<p>AL CALDIA MAYOR DE BOGOTÁ D.C. GOBIERNO DE GUERRA Y DEFENSA Unidad de Respuesta y Atención a Emergencias</p>	CONCEPTO TÉCNICO DE REVISIÓN DE ESTUDIOS DE RESPUESTA DE AMPLIFICACIÓN LOCAL DE ONDAS SÍSMICAS	Código:	GPR-FT-09
		Versión:	03
		Código Documental:

1.1	CONCEPTO TÉCNICO No. CT:	6101
1.2	SUBDIRECCIÓN:	TÉCNICA Y DE GESTIÓN
1.3	COORDINACIÓN:	INVESTIGACIÓN Y DESARROLLO
1.4	REFERENCIA CRUZADA RADICADO FOPAE:	2011ER454, 2011ER2540
1.5	RESPUESTA OFICIAL No. RO:	46342

2.1	SOLICITANTE:	ARQ. ADRIANA LOPEZ MONCAYO CURADURÍA URBANA No.3
2.2	PROYECTO:	ZEN DAI
2.3	LOCALIDAD:	11 SUBA
2.4	UPZ:	18 BRITALIA
2.5	BARRIO O SECTOR CATASTRAL:	SAN CIPRIANO
2.6	DIRECCIÓN:	CALLE 167 No. 51A - 75
2.7	CHIP:	AAA01117YANX
2.8	AREA APROX. DEL LOTE	8940 m ²
2.9	FECHA DE EMISIÓN:	8 DE MARZO DE 2011
2.10	EJECUTOR DEL ESTUDIO:	ESPINOSA Y RESTREPO S.A.

El presente concepto técnico corresponde a la **segunda revisión** realizada por el Fondo de Prevención y Atención de Emergencias, del informe "ZEN DAI a construirse en la Calle 167 No. 51A -- 75 en la ciudad de Bogotá" elaborado por el Ing. Carlos Restrepo. Este estudio fue radicado el 17 de Enero de 2010 mediante oficio 2011ER454, por la Arq. Adriana Lóp

Figura 1. Localización del Proyecto “ZEN DAI”

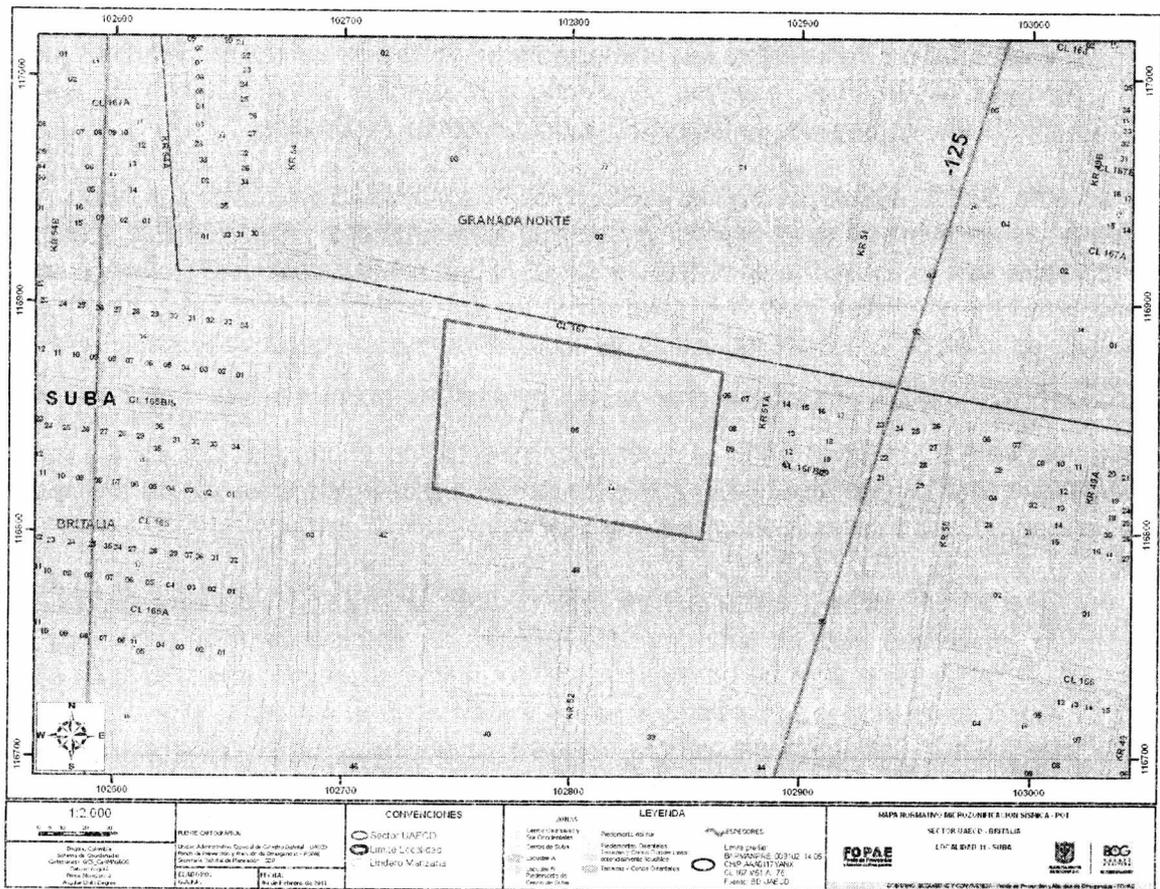
De acuerdo con la información contenida en el informe, el nivel de agua se presenta a 4.5 y 12.0 m de profundidad. El consultor indica que el espesor del depósito de suelos es de 75 m en el sitio del proyecto, por lo tanto el perfil geotécnico se complementó para profundidades entre los 50 m hasta los 75 m teniendo en cuenta la información obtenida en la perforación profunda (130 m de profundidad) realizada en la Calle 170 con Autopista Norte ejecutado en el marco del estudio de microzonificación sísmica de Bogotá; sin embargo, según se observa en la Figura 1 del presente concepto que el espesor de los depósitos de suelo se encuentran entre los 100 a 125 m.

- ✓ Complementar el perfil geotécnico de acuerdo al espesor del depósito de suelos indicado en la Figura 1. que se encuentra entre 100 a 125 m.

De acuerdo con el oficio aclaratorio 2011ER2540 el consultor responde la observación complementando el perfil geotécnico para profundidades entre los 50 m hasta los 125 m teniendo en cuenta la información obtenida en la perforación profunda (130 m de profundidad) realizada en la Calle 170 con Autopista Norte ejecutado en el marco del estudio de microzonificación sísmica de Bogotá.
